Projeto BigBATT

Estudo de Impacte Ambiental

Resposta ao Pedido de Elementos Complementares

EDP Gestão da
Produção de Energia,
S.A.

Figura 1.1 – Esquema tipo do sistema de drenagem dos acessos

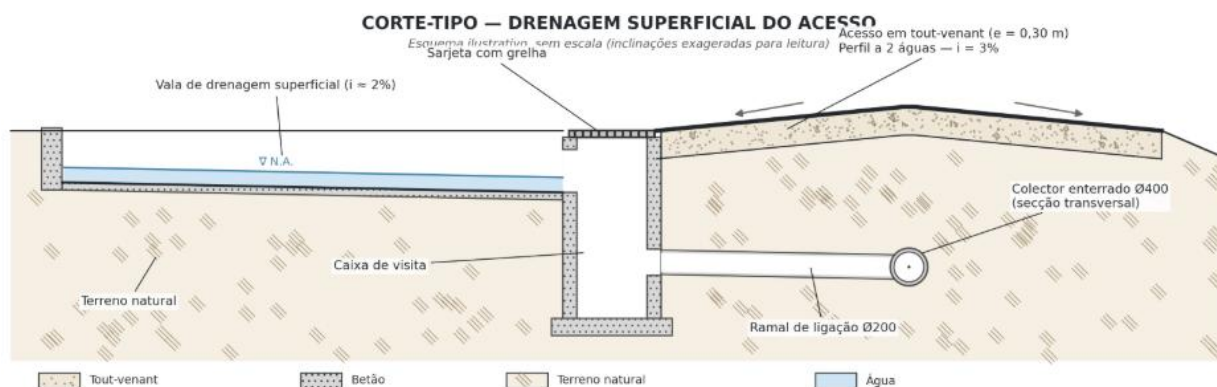
ii. Esclarecer como é efetuada a drenagem das águas pluviais das “vias internas” (áreas a cor castanha), dado que na peça desenhada atrás mencionada não se encontram representados órgãos de recolha das águas pluviais.

A drenagem das vias internas será realizada por meio de valetas, as quais captarão a água que caia sobre os acessos. Ao longo dos acessos, concordantes com os pontos baixos, serão colocadas sarjetas com caixas de visita ligadas por um ramal a um coletor enterrado.

Apresenta-se abaixo esquema representativo desta solução, incluindo ainda a ligação das valas de drenagem superficiais entre contentores.

Figura 2.1 – Sobreposição da RAN aos elementos de Projeto

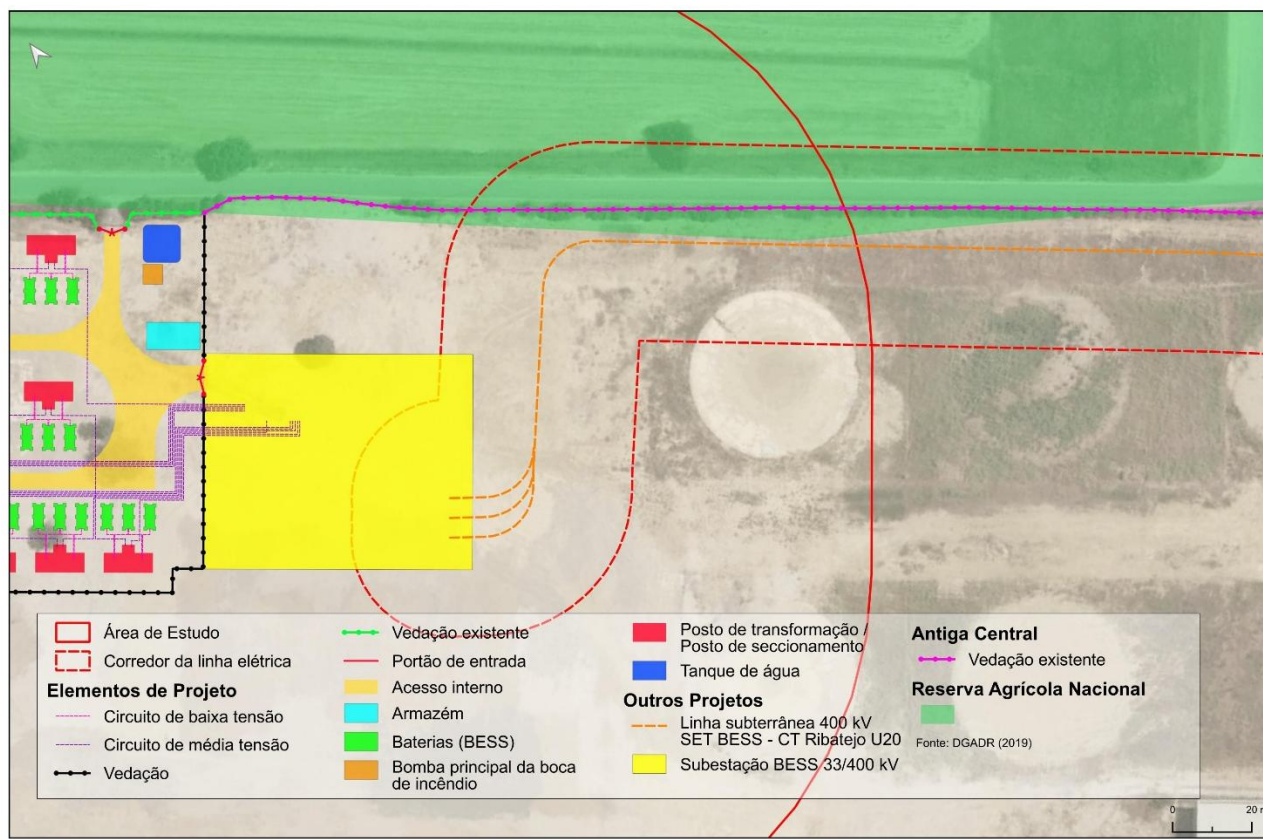
i. Ainda que exista uma separação física entre os solos agrícolas e o espaço industrial na área em estudo, a servidão associada à RAN abrange, ainda que residualmente, este último espaço, obrigando a que o respetivo regime jurídico seja cumprido. Assim, considera-se necessária a aferição das áreas de solos incluídos em RAN a afetar temporária e permanentemente, referindo o tipo de ocupação ou afetação e respetiva área (edificações, pavimentos, muros e vedações, movimentação de terras, muros de contenção, valas, circulação de máquinas e pessoas, etc.).

Tal como se observa na Figura 2.1, a área de RAN que atualmente encontra-se sobreposta à área da plataforma da antiga Central Termoelétrica do Carregado é de aproximadamente 1148 m². Relativamente às infraestruturas de Projeto previstas para o BigBATT, não se prevê afetação direta das áreas de RAN, sendo que apenas a ligação elétrica (em vala enterrada) do Projeto à subestação da Central do Ribatejo, poderá, durante a sua fase de construção, afetar, parcialmente e temporariamente áreas integradas na RAN. De referir que a vala elétrica, terá a largura aproximada de 1m e sobrepõe-se ao antigo canal de adução da Central Termoelétrica do Carregado. De referir igualmente que o Projeto não prevê intervenção na vedação existente.

Adicionalmente, importa referir que, de acordo com a informação proveniente da Câmara Municipal de Alenquer, relativamente ao processo de revisão do atual Plano Diretor Municipal (ver Anexo 7 do Relatório Técnico dos Elementos Adicionais), a “área de intervenção não tem solos afetos à RAN”, tal como se comprova pelo extrato da Planta de Condicionamentos – Reserva Agrícola Nacional, apresentado em anexo ao referido parecer do Gabinete de Planeamento do Município.
